六ヶ所再処理工場第2低レベル廃棄物貯蔵建屋の変更
に係る確認結果について

令和元年7月

青森県原子力安全対策課
六ヶ所村原子力対策課

図2 第2低レベル廃棄物貯蔵建屋における貯蔵推移

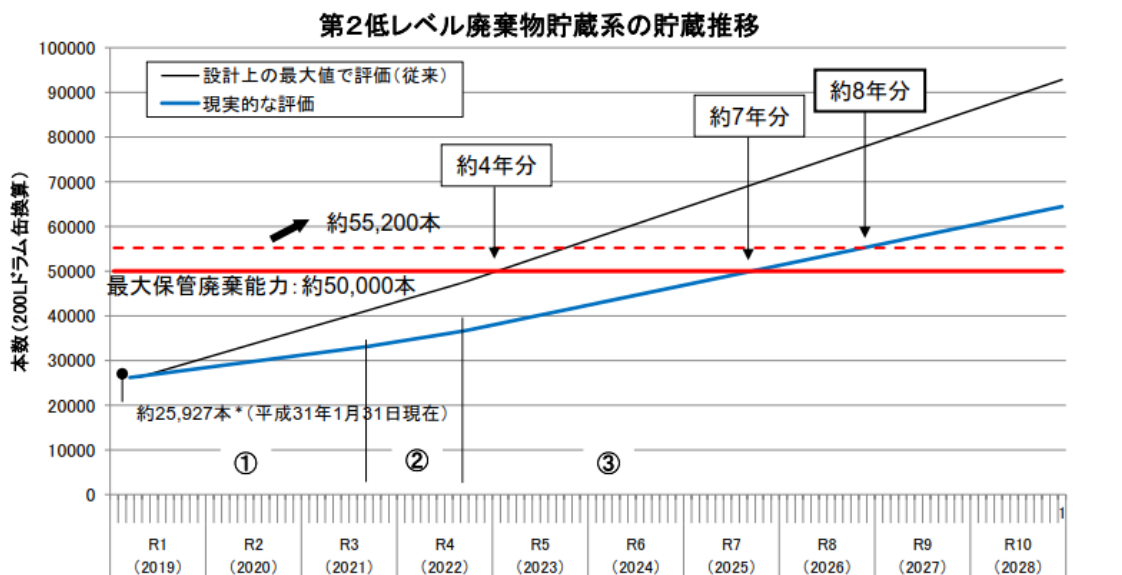
第2低レベル廃棄物貯蔵建屋における貯蔵推移を図2に示す。同社は、再処理工場における低レベル放射性固体廃棄物の推定年間発生量を、当初は、施設の最大能力にあたる年間800トン・ウランの使用済燃料を再処理した場合を基に評価し、第2低レベル廃棄物貯蔵建屋における保管可能量を平成31年1月末以降で約4年分としていたが、工場停止期間の実績等を踏まえた現実的な発生量に見直すとともに、貯蔵エリア内の空きスペースを有効活用することにより保管可能量を約8年分確保可能となり、第3低レベル廃棄物貯蔵建屋の工期を勘案した保管能力が確保できるとしている。

図 3 地上 1 階平面図

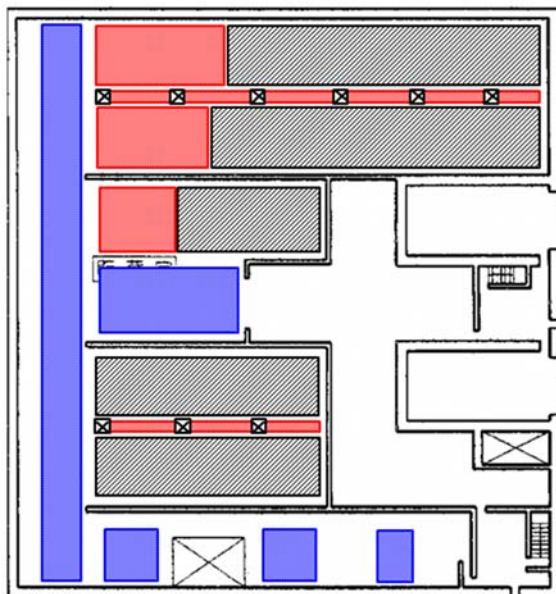
同建屋の概要を表 1、変更する地上 1 階の平面図を図 3 に示す。従来からの貯蔵エリアは赤色部分と灰色部分で示す区域であり、図 4 に示す角型容器とドラム缶の組み合わせにより約 7,500 本分（200L ドラム缶換算。以降、省略）の貯蔵容量を持つ。貯蔵容器を容積の点で有効な角型容器に統一することにより、灰色部分のみの区域で約 7,500 本分を貯蔵可能とし、赤色部分を空きスペースとして確保可能としている。

また、従来からの貯蔵エリアに廃棄物の貯蔵が完了した後、青色部分で示す搬送路も貯蔵エリアとすることにより、地上 1 階の貯蔵容量を約 7,500 本分から約 12,700 本に増量し、第 2 低レベル廃棄物貯蔵建屋の最大保管廃棄能力を 55,200 本に変更するとしている。

図 6 第 2 低レベル廃棄物貯蔵建屋 直接線の評価面

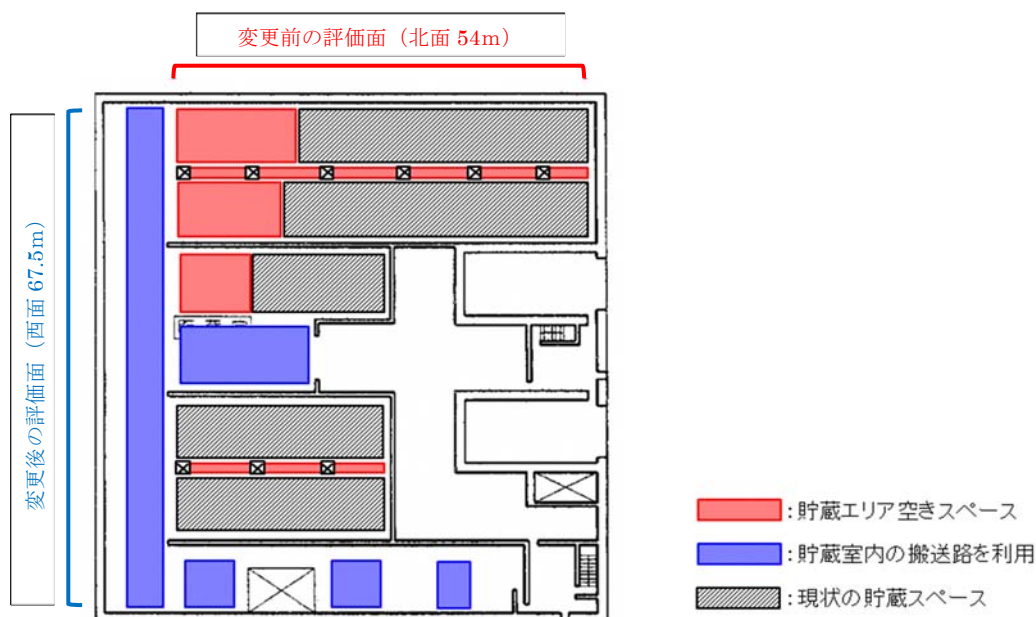
直接線に係る影響については、保守的な評価となるよう、東西南北に向けた建屋外壁面のうち、線量が最大となる面が 16 方位各方位の敷地境界に向いているとして評価している。図 6 に示すとおり、変更前は北面が壁に接する廃棄物の面積が最大であったが、変更後は西面が最大となることから、西面を基に 16 方位各方位の敷地境界における線量を算出した。

その結果、再処理工場敷地境界で最大となる北東方位への影響は、変更前に比べ約 $0.6 \times 10^{-8} \text{mSv/年}$ 増加した。

図 7 廃棄物と天井の位置関係（評価上）

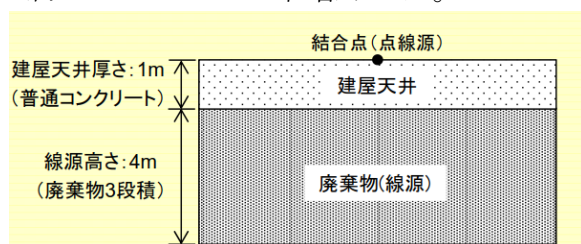
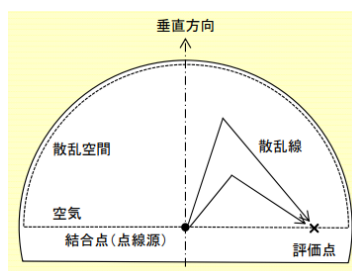
スカイシャイン線に係る影響については、保守的な評価となるよう、図 7 に示すとおり実際には離隔している廃棄物と天井の間隔を 0m として評価している。その上で図 8 に示すとおり建屋天井を通過する全ての放射線が天井のある 1 点（結合点）から出ているとして散乱計算を行い、直接線と同じく主排気筒を中心とした 16 方位各方位の敷地境界における線量を算出している。

その結果、再処理工場敷地境界で最大となる北東方位への影響は、変更前に比べ、約 $1.3 \times 10^{-10} \text{mSv/年}$ 増加した。

図 9 搬送路評価に係る代表範囲

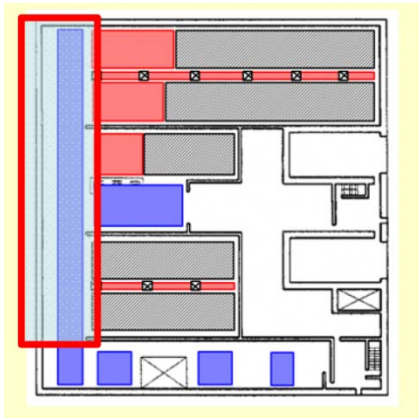
新たに貯蔵エリアとする搬送路については、全体で 632 tf (2tf の角型容器 \times 316 基) の荷重条件としている。搬送路床面の構造は全域同じであることから、図 9 に示す代表範囲をもって、既許可と同じ手法により床スラブの強度評価を行った結果、表 6 に示すとおり床スラブに生じる応力(曲げモーメント及びせん断力)は許容範囲内であり、床スラブへの影響はないとしている。

新たに貯蔵エリアとする搬送路については、既許可と同じ手法により床スラブの強度評価がされており、廃棄物の貯蔵によって発生する応力は許容範囲内であることから貯蔵エリアとすることについて問題はない。
